RENESAS TECHNICAL UPDATE

製品分類	MPU & MCU	発行番号	TN-16C-A190A/J	Rev.	第1版
題名	R32C/116グループ ハードウェアマニュアルの誤記訂正		情報分類	技術情報	
適用製品	R32C/116グループ	対象ロット等	関連資料	R32C/116グループ ハードウェア マニュアル Rev.1.00 (RJJ09B0564-0100)

R32C/116グループ ハードウェアマニュアル Rev.1.00 において誤記がありましたので、以下のとおり訂正いたします。

図8.1 クロック発生回路のブロック図

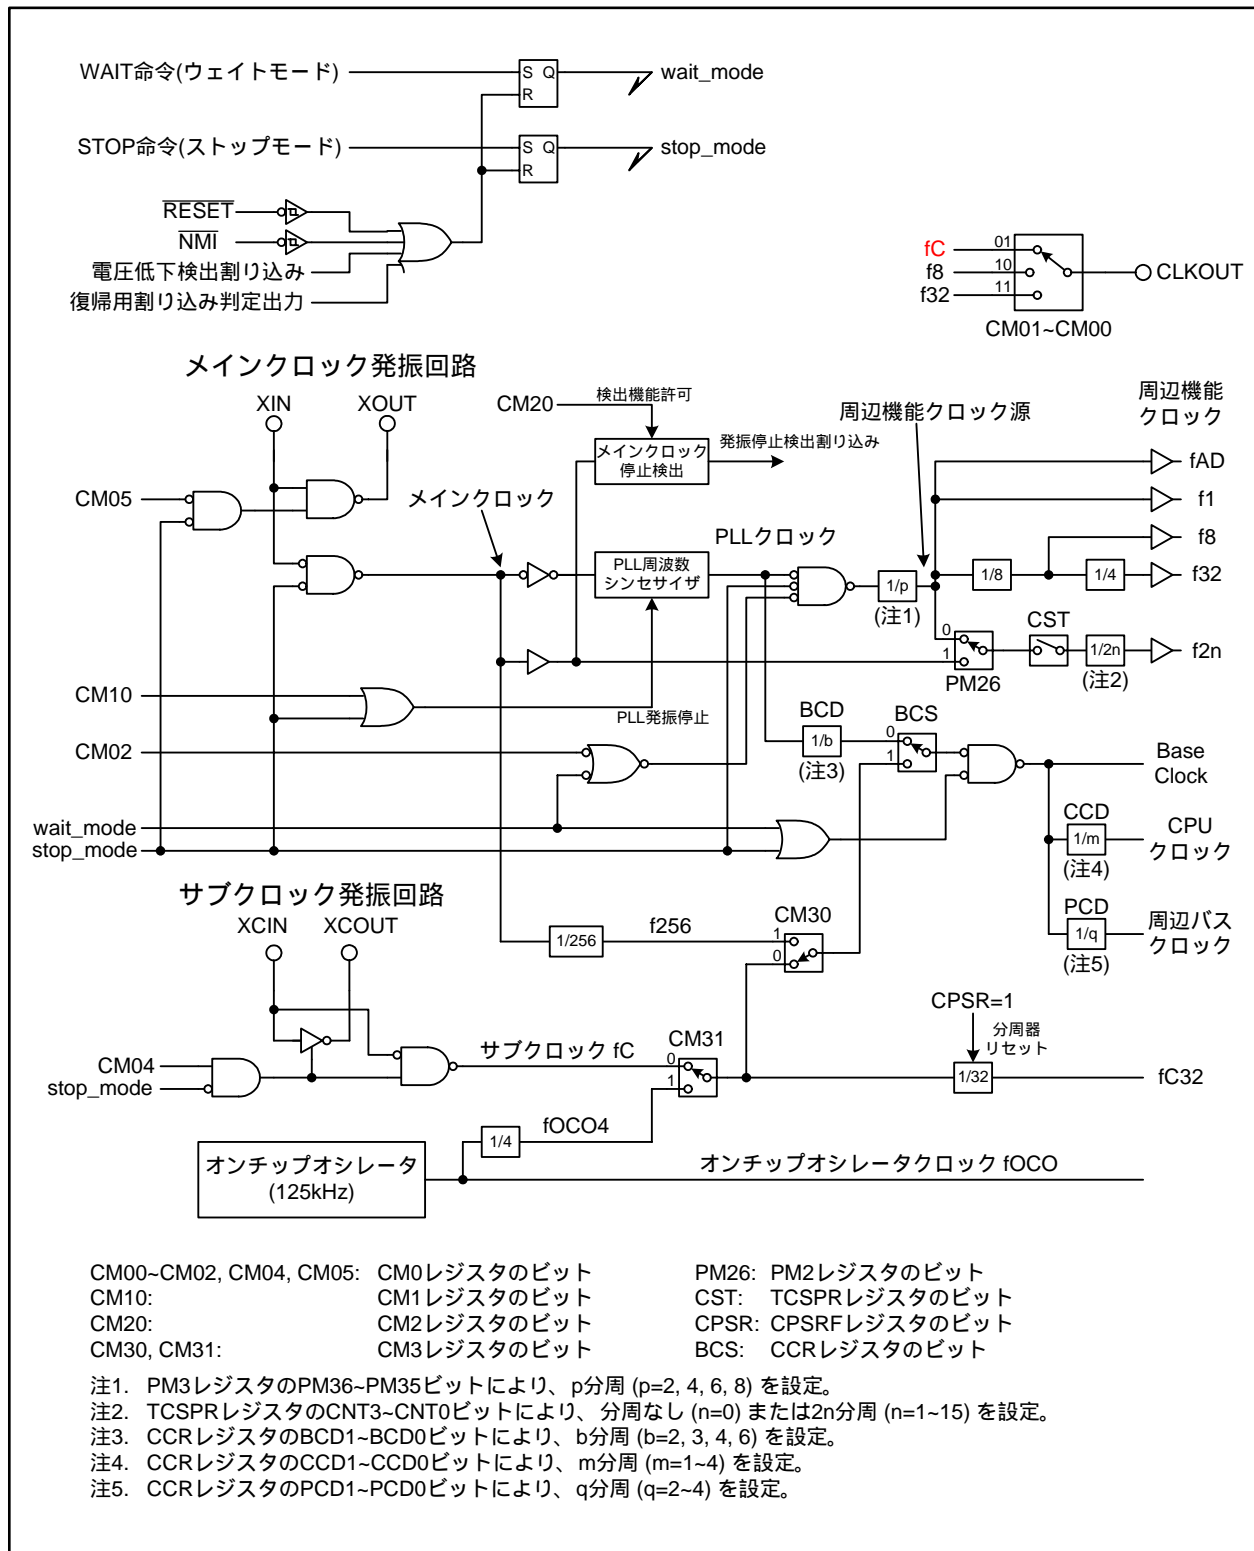
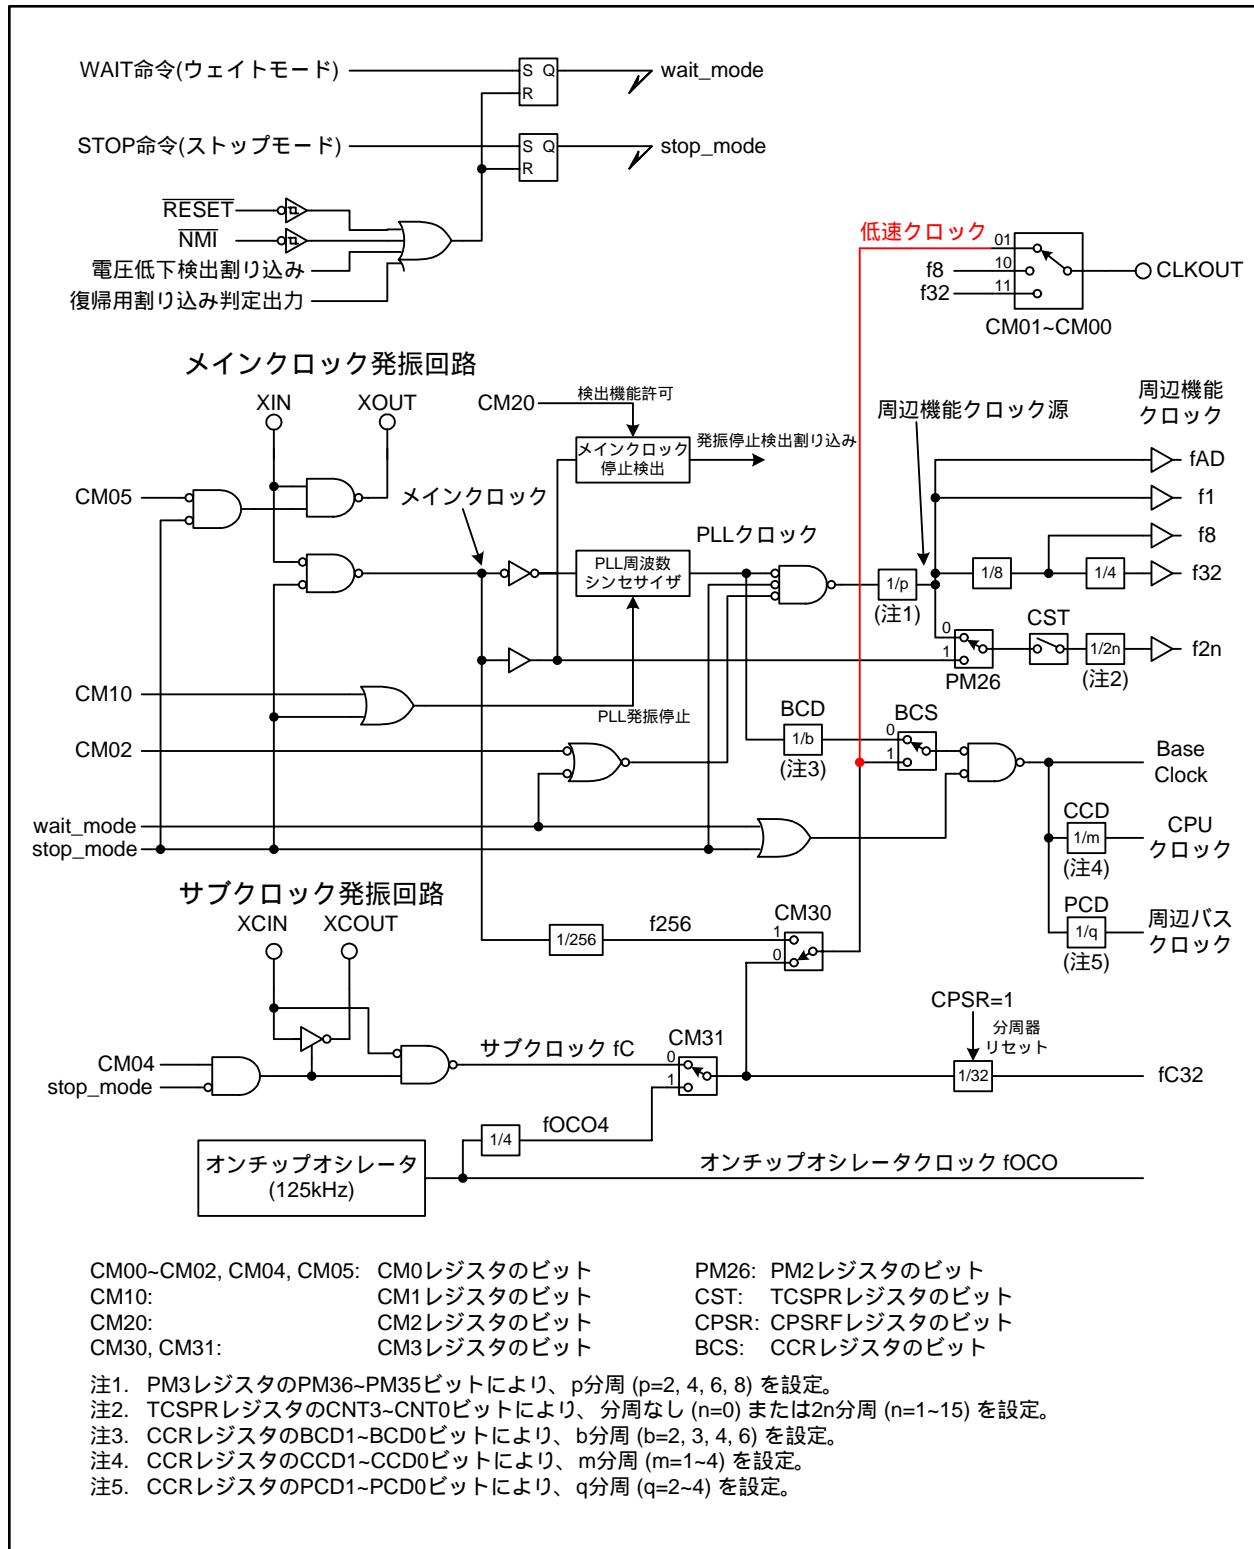
•Page 69 of 510

図8.1を以下のとおり訂正いたします。

図9.15 ALE信号とアドレスバス、データバス

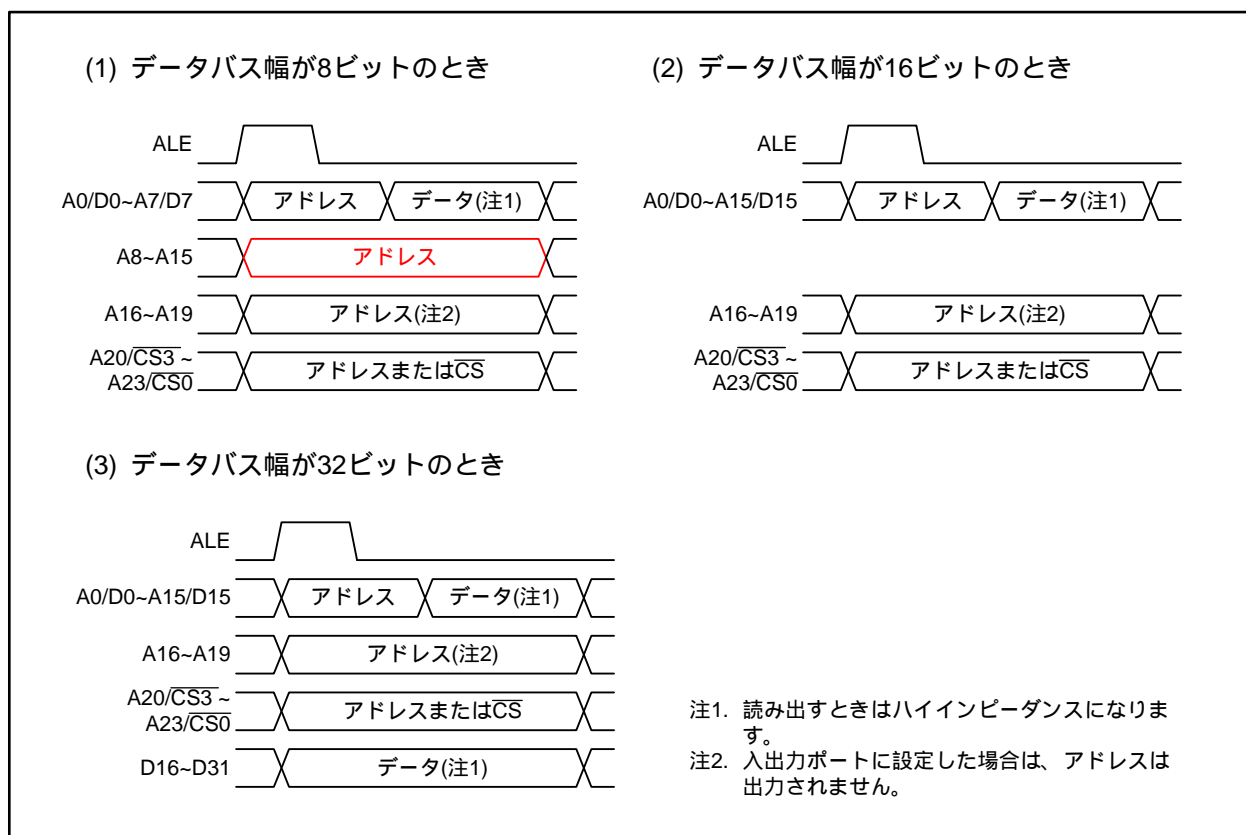
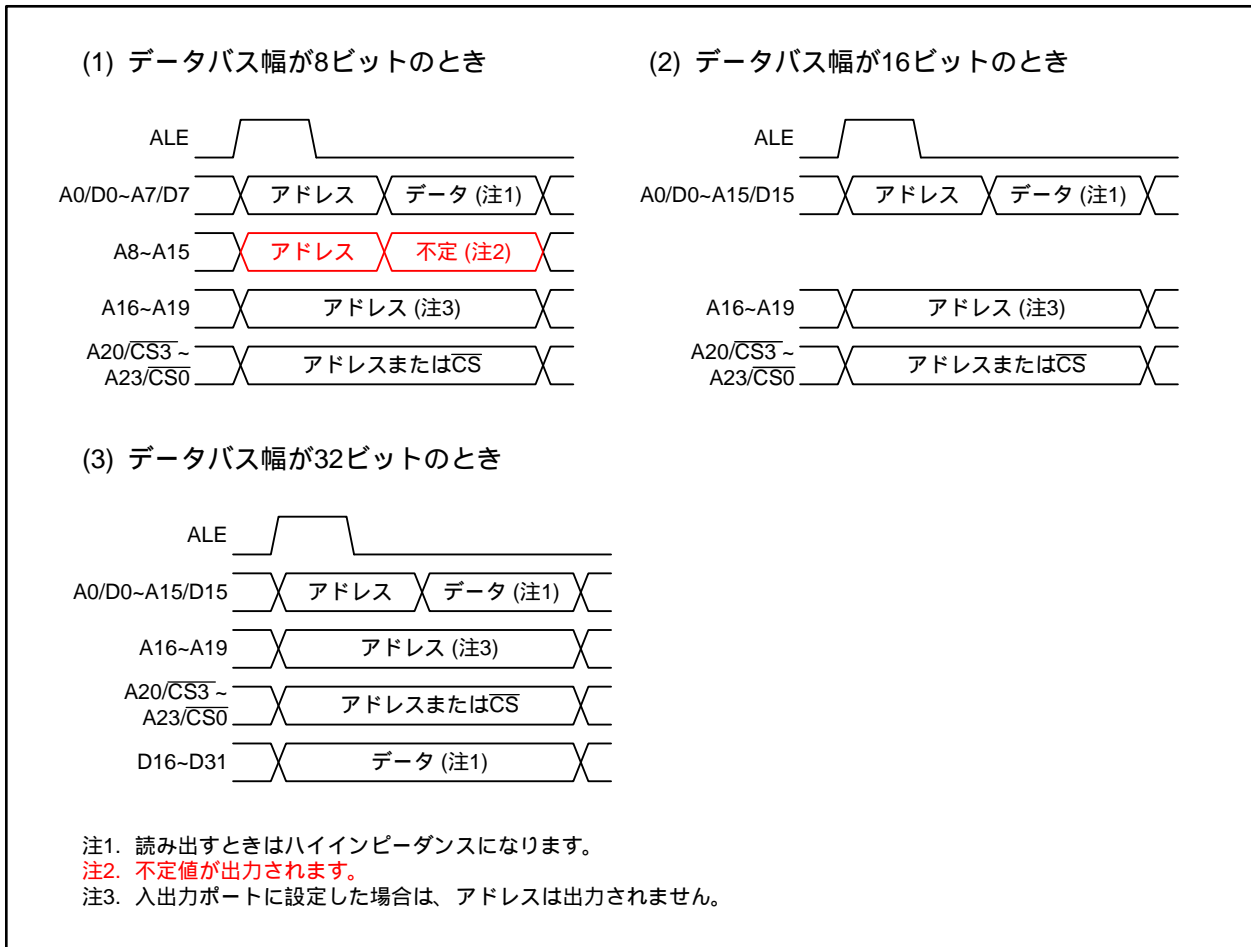
•Page 115 of 510

図9.15のデータバス幅が8ビットのときの波形を以下のとおり訂正いたします。

図11.8 割り込み優先順位判定回路

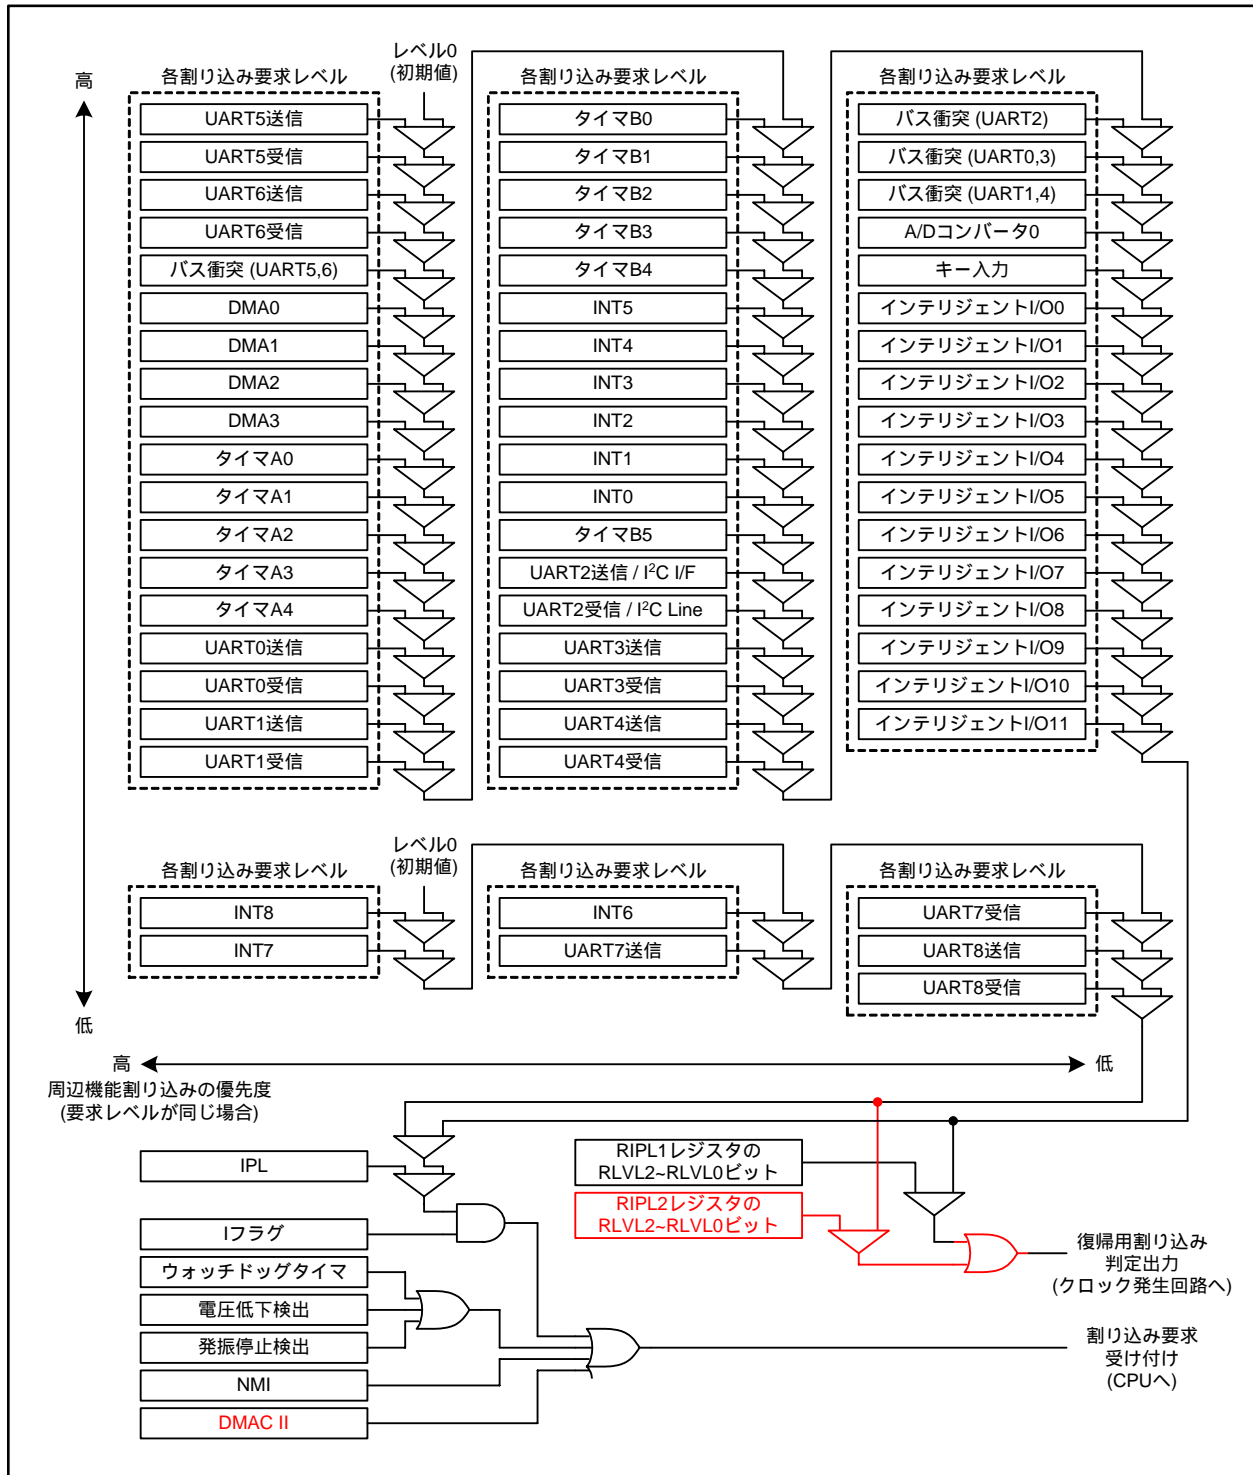
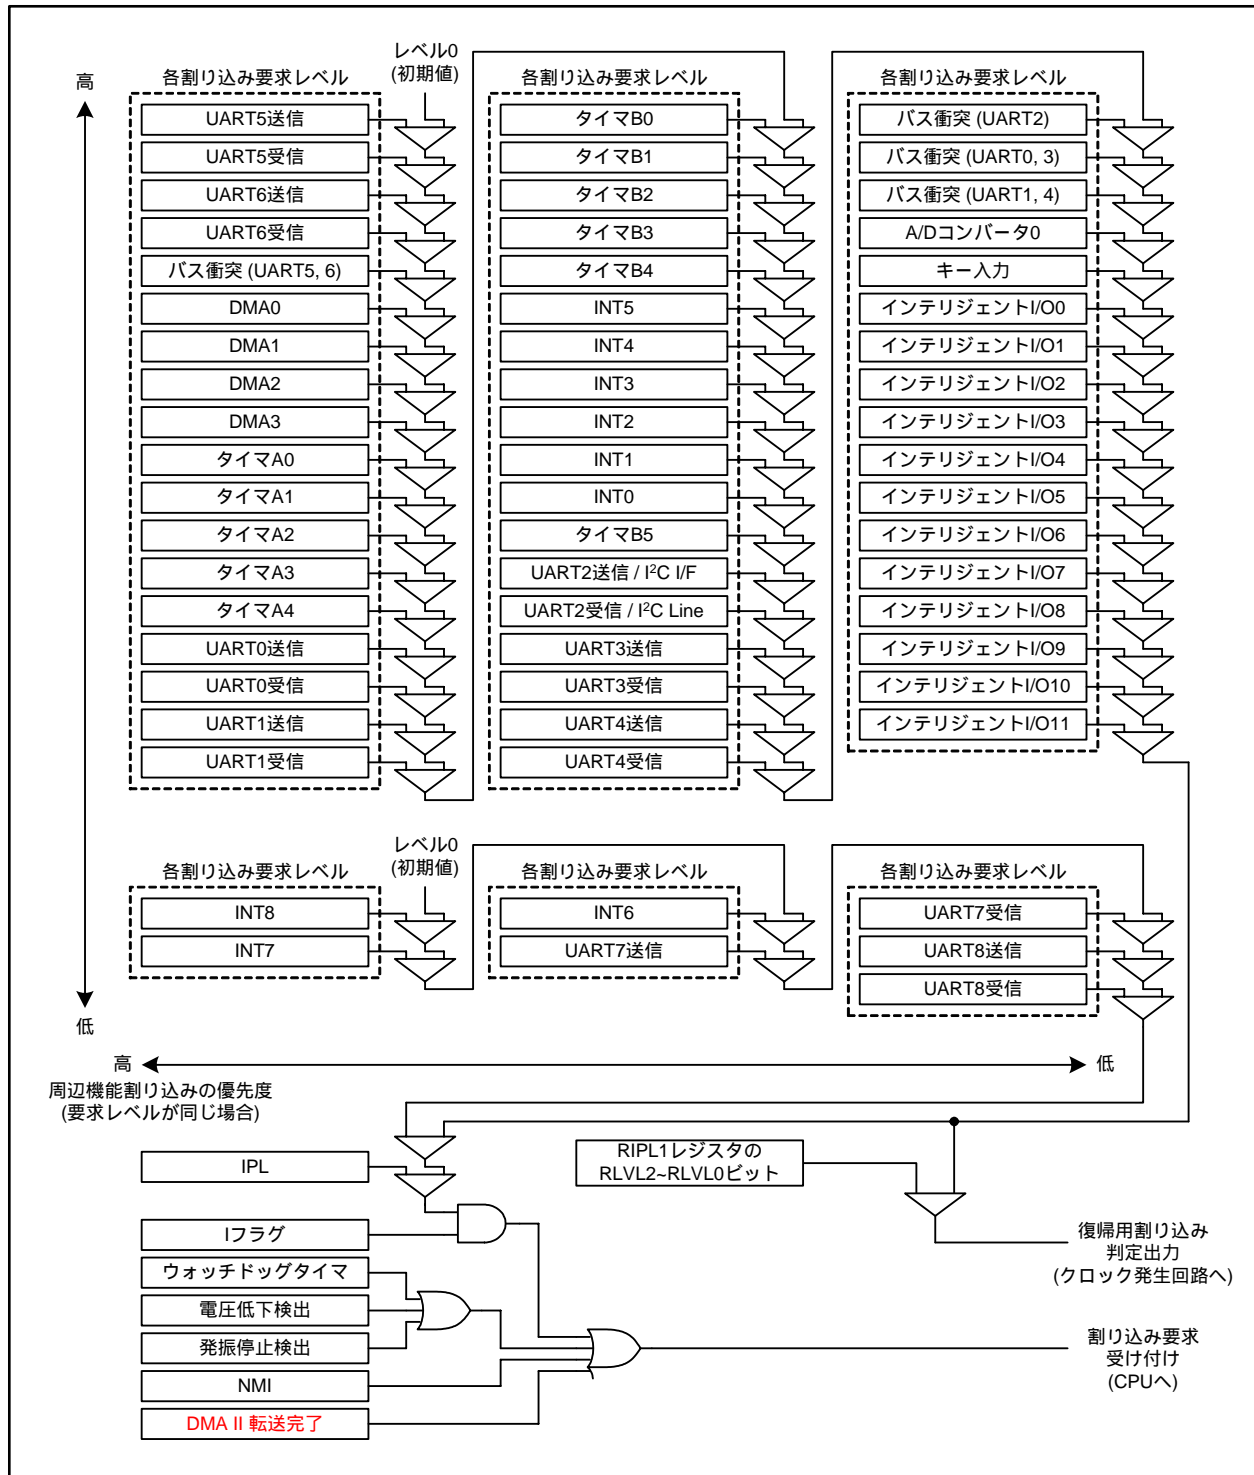
•Page 142 of 510

図11.8を以下のとおり訂正いたします。
